## RESOLUCION No.

### POR MEDIO DEL CUAL SE OTORGA UN PERMISO DE VERTIMIENTOS Y SE ADOPTAN OTRAS DISPOSICIONES

1. Que mediante radicado **CE-04527-2025** del 12 de marzo del 2025, la Sociedad **AUTOTECNICA COLOMBIANA S.A.S**, con Nit 890.900.317-0, por medio de su segundo representante legal el señor **JUAN DAVID ALVAREZ SANABRIA**, identificado con la cédula de ciudadanía número 98.529.729, en calidad de tenedor y autorizado por **BANCOLOMBIA S.A** identificada con NIT 890903938-8, solicita ante la Corporación **RENOVACION y MODIFICACION DEL PERMISO DE VERTIMIENTOS**, otorgado mediante Resolución N° 131-0478 del 15 de julio de 2015, notificada personalmente el día 17 de julio de 2015, y modificada mediante Resolución 131-0174 del 15 de marzo de 2017, para el tratamiento de las **Aguas Residuales Domésticas ARD**, que se generan en predios identificados identificado con FMI 020-101349, ubicado en la vereda la Playa del municipio de Rionegro Antioquia.

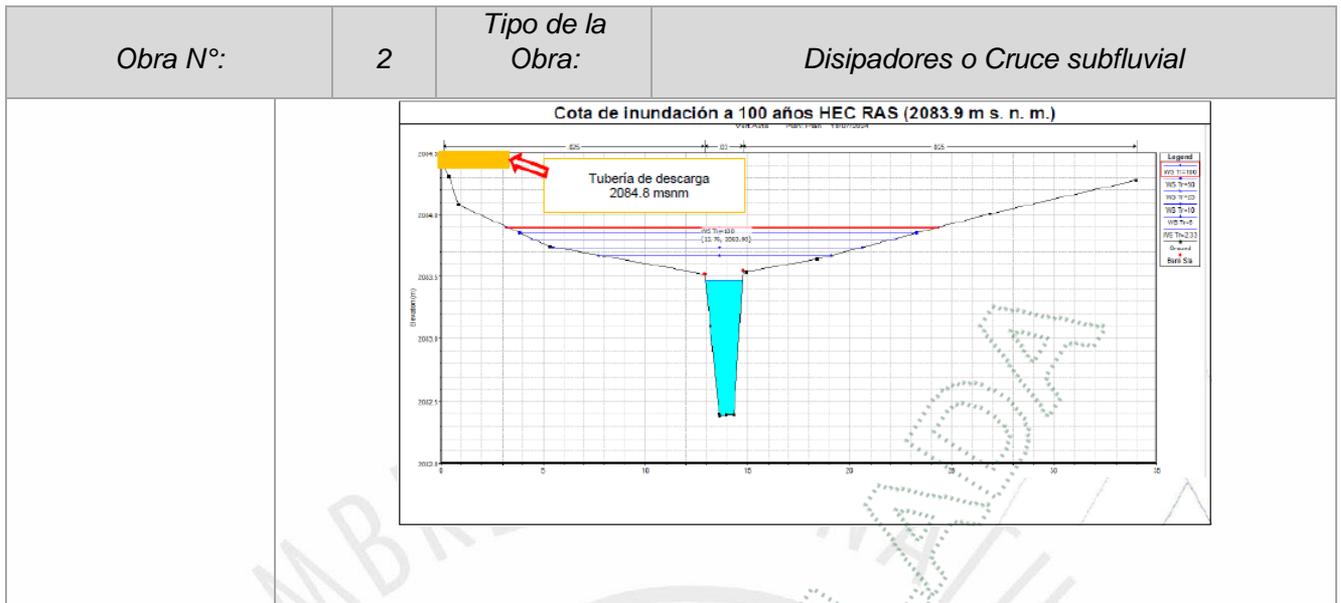
Con la memoria de cálculo se verificó que la manguera de 4" de diámetro tiene capacidad hidráulica suficiente para transportar el caudal de descarga.

Obra N°:	1	Tipo de la Obra:	Tubería					
Nombre de la Fuente:	Duración de la Obra:				Vigencia del permiso de vertimientos			
Coordenadas				Longitud(m):	14.18			
LONGITUD (W) - X	LATITUD (N) Y		Z	Diámetro(m):	4 "			
-75	23	2	6	11	47	2102	Pendiente Longitudinal (m/m):	9.17

Obra N°:	1	Tipo de la Obra:	Tubería
			Capacidad(m3/sg): 0.082
			Cota Lámina de agua de la fuente de Tr= 100 años (m) 2083.9
			Cota Batea (m) 2084.8
Observaciones:	Punto donde el tubo descarga el vertimiento en el canal en tierra.
